Punkt / Unterpunkt	Zitierung des Punktes	Art*	Begründung/Kommentar	vorgeschlagene Änderung	Entscheidung TRVB AK/ Änderung
1		ed	Ergänzung bzgl. Erfüllung der Pflichtaufgabe einer Feuerwehr, nach letztem Absatz.	Brandschutzpläne sind von der örtlich zuständigen Feuerwehr auf formale Richtigkeit und den eigenen Einsatzerfordernissen zu vidieren. Auf Wunsch der örtlich zuständigen Feuerwehr kann dies im Anlassfall, entsprechend der hierarchischen Gliederung des jeweiligen Landesfeuerwehrverbandes, delegiert werden. Fachlich zuständige Dienststellen in den jeweiligen Landesfeuerwehrverbänden sind als Unterstützungsfunktion anzusehen. Ansprechpartner gegenüber dem Betreiber ist die örtlich zuständige Feuerwehr.	Abgelehnt – Eine einheitliche Vorgehensweise bei der Vidierung ist vom jeweiligen LFV vorzugeben
1	<p>Unter folgenden Voraussetzungen müssen Brandschutzpläne erstellt werden:</p> <ul style="list-style-type: none"> • Gesetzliche Verpflichtung aufgrund bundes- oder landesgesetzlicher Vorgaben • Behördliche Vorschreibung 	t	Die Aufzählung ist unvollständig. Bei freiwilliger Errichtung einer BMA (z.B. aus Versicherungsgründen) ohne gesetzliche oder behördliche Vorschreibungen, verlan

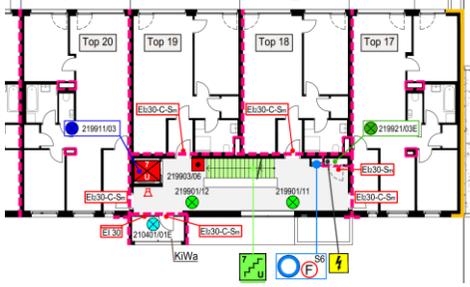
7.11	<p>7.11 Darstellung von Bauteilen mit definiertem Feuerwiderstand (Brandwände, Trennwände und -decken i.S.d. OIB-Richtlinie) sind durch eine Linie mit einer Stärke von 1,0 mm darzustellen (Symbol 1.1). Sofern es sich um ein Bauteil mit einem 90 minütigen Feuerwiderstand handelt, sind ergänzende Bezeichnungen erforderlich. Sofern es sich um ein Bauteil mit lediglich 30 minütigen Feuerwiderstand handelt, sind ergänzende Bezeichnungen mit dem Symbol 1.2. Ungeachtet dessen sind im Bereich von Türen und Verglasungen die Symbole 1.1 und 1.2 zu verwenden.</p> <p>Anmerkung: Die Unterscheidung zwischen brandabschnittbildenden Bauteilen und Trennbauteilen wird dabei durch die Verwendung eines 1 m breiten EI90 Streifens im Bereich der Trennbauteile erreicht.</p>  <p>Wände mit definiertem Feuerwiderstand sind so einzutragen, dass sie erkennbar bleiben (keine doppelte Brandabschnittsdarstellung in Musterpläne).</p>	t	<p>Die Darstellung der Unterscheidung zwischen brandabschnittbildenden Bauteilen und Trennbauteilen nur durch die Linienführung, ist wenig zielführend, da z.B. Treppenhäuser Maßnahmen wie den 1m Streifen aufweisen, jedoch gemäß OIB-RL nicht brandabschnittbildende Bauteile sind, sondern Trennbauteile (Musterdarstellung nicht ideal). Weiters weisen die Maßnahmen an den Fassaden oftmals andere Feuerwiderstandsklassen auf (vgl. TRVB 108 B), wodurch eine Vielzahl an Schildern für verschiedene Feuerwiderstände nötig werden würden, was die Lesbarkeit und Übersichtlichkeit der Pläne verschlechtert. Bei jedem Trennbauteil das Symbol für Brandüberschlag anzuführen, erscheint reichlich übertrieben, da es sich um eine den gesetzlichen Anforderungen entsprechende Situation handelt und z.B. in Wohnbauten sonst eine Vielzahl solcher Symbole nötig werden, was wieder die Lesbarkeit von Plänen verschlechtert. Bei Gebäuden wie der GK3 und GK4 kann aufgrund der zulässigen unterschiedlichen Feuerwiderstände</p>	<p>Die Unterscheidung der Bauteile mit unterschiedlichen Feuerwiderstandsklassen wäre übersichtlicher mit einer farblichen Unterscheidung der Linien. (ähnlich wie in der Schweiz)</p> <p>Exemplarischer Vorschlag: 90 Minuten = Orange 60 Minuten = Violett 30 Minuten = Cyan</p> <p>Durch eine solche Darstellung kann z.B. auch übersichtlicher dargestellt werden, wenn eine Wand mit 90 Minuten stellenweise durch ein Glaselement mit 30 Minuten unterbrochen wird.</p> <p>Beispieldarstellung wird angefügt.</p> <p>Treppenhaus in Muster-Darstellung wäre ggf. sinnvoller mit Trennbauteilen lt. OIB-RL statt mit brandabschnittbildenden Bauteilen.</p> <p>Oben Darstellung nach TRVB 121 O 2024 Entwurf Mitte Darstellungsvorschlag mit unterschiedlichen Farblinien statt Schildern Unten Darstellungsvorschlag Maßnahmen an Fassaden mit 60 Minuten Feuerwiderstand, wie z.B. in GK5 lt. TRVB 108 B zulässig.</p>	<p>Teilweise angenommen - Bauteile 90 min in orange; Bauteile mit 30/60 Minuten lila</p> <p>keine Wechsel im Bereich von Türen und Verglasungen</p>

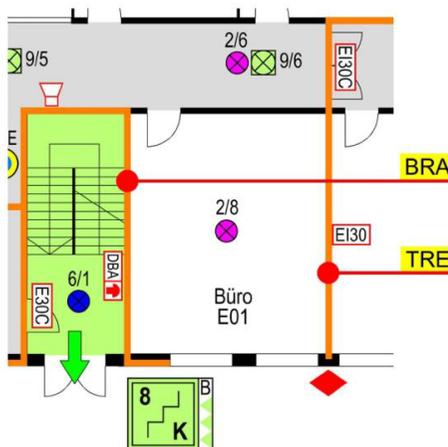
7.11	Darstellung von Bauteilen mit definiertem Feuerwiderstand	t	<p>Nach den neuen Bestimmungen für die Darstellung von Trennwänden lt. Pkt. 7.11 ist eine orangene Linie mit Angabe der Feuerwiderstandsdauer lt. Symbol 1.05 vorzusehen. Dies birgt die Gefahr in sich mit der Darstellung für Brandabschnittsgrenzen (orangene Linie zusätzlichem Symbol für Feuerwiderstand) verwechselt zu werden. Vor allem dann, wenn das zusätzliche Symbol nicht angeführt ist bzw. vergessen wurde.</p>	<p>Vorgeschlagen wird die Darstellung von Trennbauteilen in einer anderen Farbe wie z.B. in Magenta. Zur Unterscheidung des Feuerwiderstandes solcher Bauteile könnte beispielsweise eine durchgezogene Linie für EI 60 und eine strichlierte Linie für EI 30 verwendet werden.</p> <p>Die DC Leitungen könnten dafür beispielsweise violett dargestellt werden, wobei eine Verwechslung aufgrund der außenliegenden Lage eher unwahrscheinlich</p>	<p>Teilweise angenommen - Bauteile 90 min in orange; Bauteile mit weniger 90 min in Lila mit Fähnchen 30/60; keine Wechsel im Bereich von Türen und Verglasungen</p>

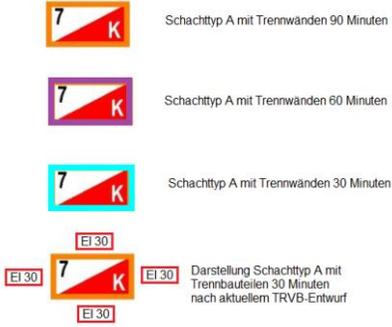
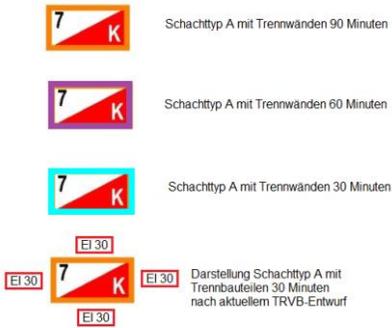
Sicherheitstreppehäuser gemäß der OIB-RL2.3 verwendet werden.			
S 01.09	Sicherheitsstiegenhaus druckbelüftet ...	e	Bestimmung Sicherheitsstiegenhaus i.V. mit OIB RL 2 Tab 2b formal nicht korrekt.	Stiegenhaus druckbelüftet (gemäß OIB-RL 2, Tab. 2b oder OIB – RL 2.3) ... ANHANG 3 Legende + ANHANG 12 Musterplan ebenfalls anpassen	Teilweise angenommen Text reduziert	13
S 01.09 ff		t	Zur besseren Lesbarkeit Angabe der Stiegenbezeichnung in ergänzenden Textfeld oberhalb wie auch im Beispielplan teilweise angegeben		Angenommen	13
S 01.09 in Verbi ndung mit 1.10 und 1.11 sowie Anha ng 12	Sicherheitsstiegenhaus	t / ed	Berichtigung bzw. Anwendung der Begrifflichkeit wie in OIB verwendet – TREPPENHAUS. Die Anwendung der Symbole in Bezug auf die angegebenen Regelwerke (OIB-2 und 2.3) ist in sich nicht schlüssig. Ein Stiegenhaus gemäß OIB 2, Tab. 2b muss nicht zwangsweise ein Sicherheitstreppehaus sein, zumal auch dort nicht der Begriff Verwendung findet. Der Begriff Sicherheitstreppehaus sollte sich daher nur auf die OIB 2.3 beziehen. Zusätzlich müsste im Umkehrschluss noch ein Symbol für „normale“ brandschutztechnisch abgeschlossene Treppenhäuser mit mech. Belüftungsanlage eingeführt werden, um alle Varianten abzudecken. Die Abstimmung mit Anhang 12 Musterplan Stiegen ist erforderlich.	Symbol 1.09 text streichen „gemäß OIB-RL 2, Tab. 2b oder“ Symbol 1.10(gemäß OIB-RL 2.3) Symbol 1.11 (gemäß OIB-RL 2, Tab. 2a, 2b und 3) Symbol 1.11 a Treppenhäuser mit mech. Belüftungsanlage (gemäß OIB-RL 2, Tab. 2b)	Teilweise angenommen Text reduziert Nomenklatur angenommen	7

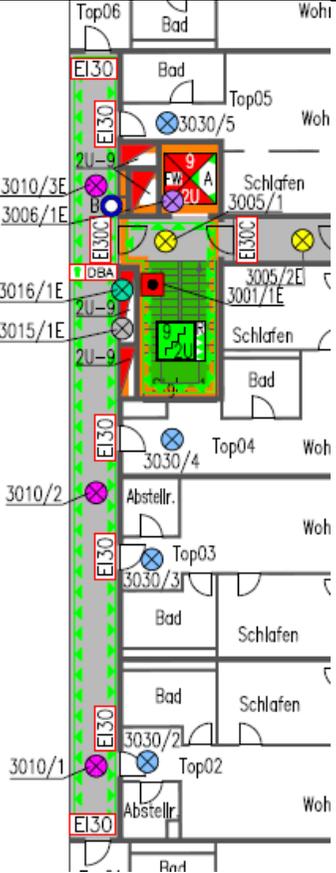
EntrA 02 EntrA 03		<p>Rauchabzugsöffnung, Absaugöffnung einer E</p> <p>Anmerkung:</p> <p>m = manuell über Auslösestelle zu öffnen</p> <p>h = ausschließlich händisch zu öffnen</p>												
S 07.02	TRVB 121 O (Ausgabe 2023) EntrA 02 EntrA 03		<p>Symbol mit Text entsprechend der OIB-Richtlinie 2.2 (Ausgabe 2023), Tabelle 2: Rauch- und Wärmeabzugseinrichtungen (RWE) (Seite 10 von 11)</p>	<p>Zusätzliches/bestehendes Symbol für Abluftöffnung einer Rauch- und Wärmeabzugseinrichtung in Garage (OIB 2.2)</p>	<p>Abgelehnt Bezeichnung ist in keinem anderen Regelwerk vorhanden und unpräzise</p>	5

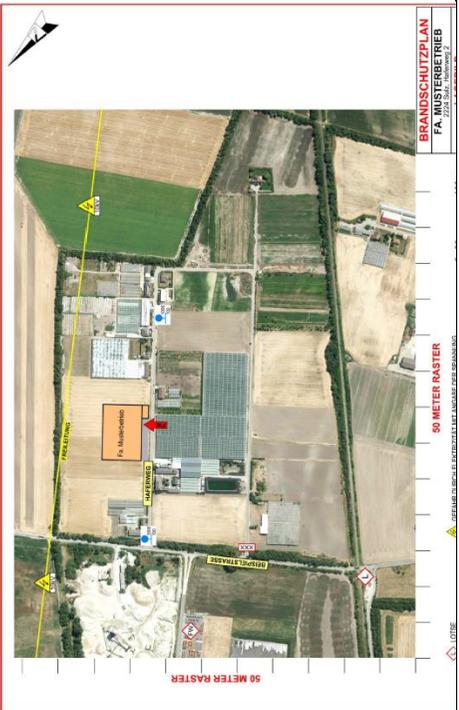
<p>Anhang 04 a</p>		<p>Musterplan enthält Unklarheiten bzw. widersprüchliche Darstellungen. Siehe Kommentare im Bild links.</p> <p>Vgl. auch Planzeichen Pkt.9ff und Flächen Pkt. 7.2</p>	<p>Darstellung ausbessern</p>	<p>Angenommen</p>	<p>11</p>
<p>Anhang 04 a Und Anhang 8</p>	<p>TRVB 121 O (Ausgabe 2023) Anhang 4a bis Anhang 8</p>	<p>Sind Texte und Schriften nicht von unten und rechts lesbar darzustellen?</p>	<p>Texte in den Musterplänen ausrichten. <u>Beispiele:</u></p> <ul style="list-style-type: none"> • Text „FW“ beim Feuerwehrhauptzugangspfeil • Türkennzeichnungen EI30C • „Rauchabzugstaster RA 	<p>Abgelehnt Nicht relevant</p>	<p>5</p>
<p>Anhang 05</p>		<p>Im Beispielplan sind Blitzleuchten dargestellt und sind diese Symbole nicht in der Symbolauflistung im Punkt 9.1 der TRVB enthalten. Entweder ist eindeutig ein Symbol hierfür anzugeben (für die Feuerwehr wirklich wichtig?) oder sind diese Oberlichter aus dem Muster zu löschen.</p>	<p>Entfernung der Blitzleuchten aus dem Plan Anhang 5 oder Aufnahme eines diesbezüglichen Symbols</p>	<p>Angenommen</p>	<p>4</p>

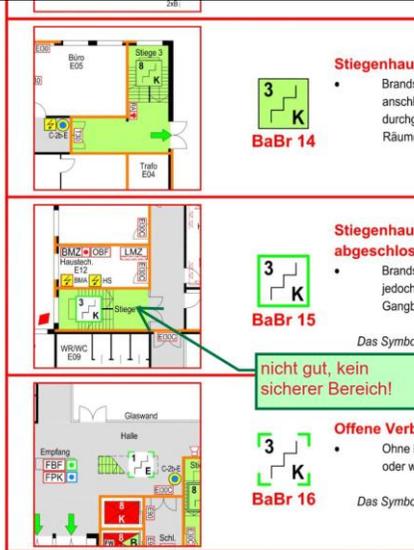
Anhang 05 c	Geschossplan	T	Darstellung Brandabschnitte Warum wird bei den Außenwänden ein Brandabschnitt eingetragen		<p>Abgelehnt</p> <p>Es könnte ein Nachbarobjekt angrenzen</p>	9
Anhang 05 c	Geschossplan	t	bei den dargestellten Schächten fehlen die Geschossangaben,	Geschossangaben hinzufügen	Angenommen	10

entsprechen nicht dem Symbol „BaBr19“			
Anhang 05 c	Geschossplan	t	Planzeichen nicht korrekt	Siehe Abbildung 2 nachfolgend Tabelle	Abgelehnt Kommentar unklar	13
Anhang 07	Lagebild	t	Randraster ist mit 50m angegeben, dies steht im Widerspruch zu Punkt 5. Maßstab „Sämtliche Pläne sind mit einer Maßleiste oder einem Randraster zu versehen, mit deren Hilfe Entfernungen (Abstände) abgeschätzt werden können. Maßleisten müssen 20 Meter oder ein Mehrfaches davon darstellen, Unterteilungen sind zulässig.“	Randraster anpassen	Angenommen	10
Anhang 07 Lagebild		t	Da ohnehin eine Legende bei den Brandschutzplänen vorliegt, wird es als nicht erforderlich angesehen, in diesem Lagebild zusätzlich eine Legende anzugeben.	Streichung der Legende auf dem Lagebild im Anhang 7 selbst	Abgelehnt Wird nach Diskussion für sinnvoll erachtet	4

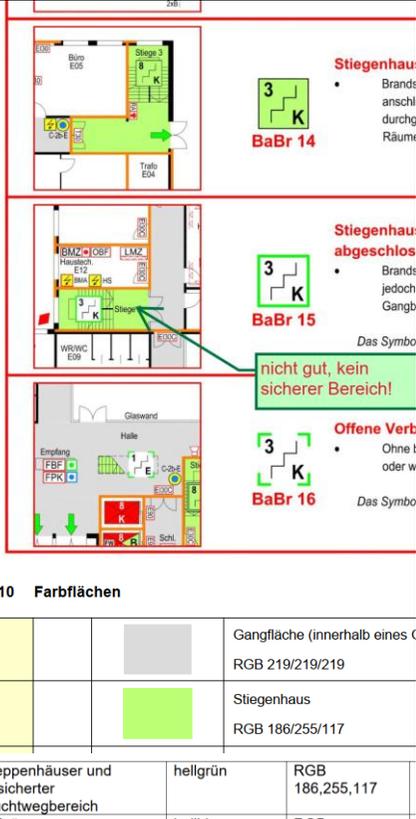
Darstellung adaptieren z.B. nur der Treppenlauf grün und das Podest grau dargestellt (wie bei offener Verbindungsstiege)

oder man nimmt eine neue Farbe/Schraffur zusätzlich auf (z.B. grau mit grüner Schraffur oder grün mit grauer Schraffur?)

Abgelehnt
